**Всемирный форум для согласования правил
в области транспортных средств**

Рабочая группа по вопросам шума и шин

Шины: Правила № 108 ООН:**(шины с восстановленным протектором
для легковых автомобилей и их прицепов)****Предложение по поправкам к Правилам № 108 ООН****Представлено экспертами от Международного постоянного бюро
ассоциаций дистрибьюторских компаний и предприятий
по восстановлению шин (БИПАВЕР), Нидерландов и Франции***

Приложение 3

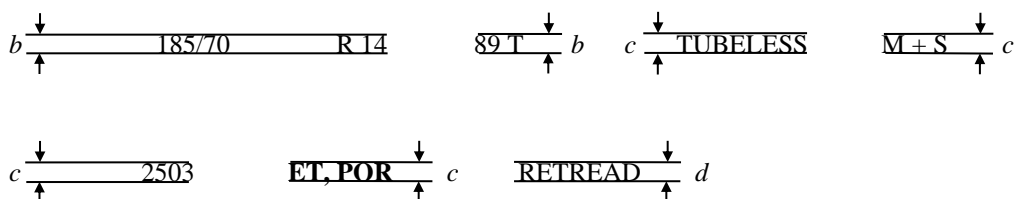
Пункт 1 изменить следующим образом:

- «1. Пример маркировки для нанесения на шины с восстановленным протектором, которые поступают в продажу после вступления в силу настоящих Правил

относящуюся к типу профессиональной внедорожной (POR) или с усиленным протектором (ET) категории специального назначения.».
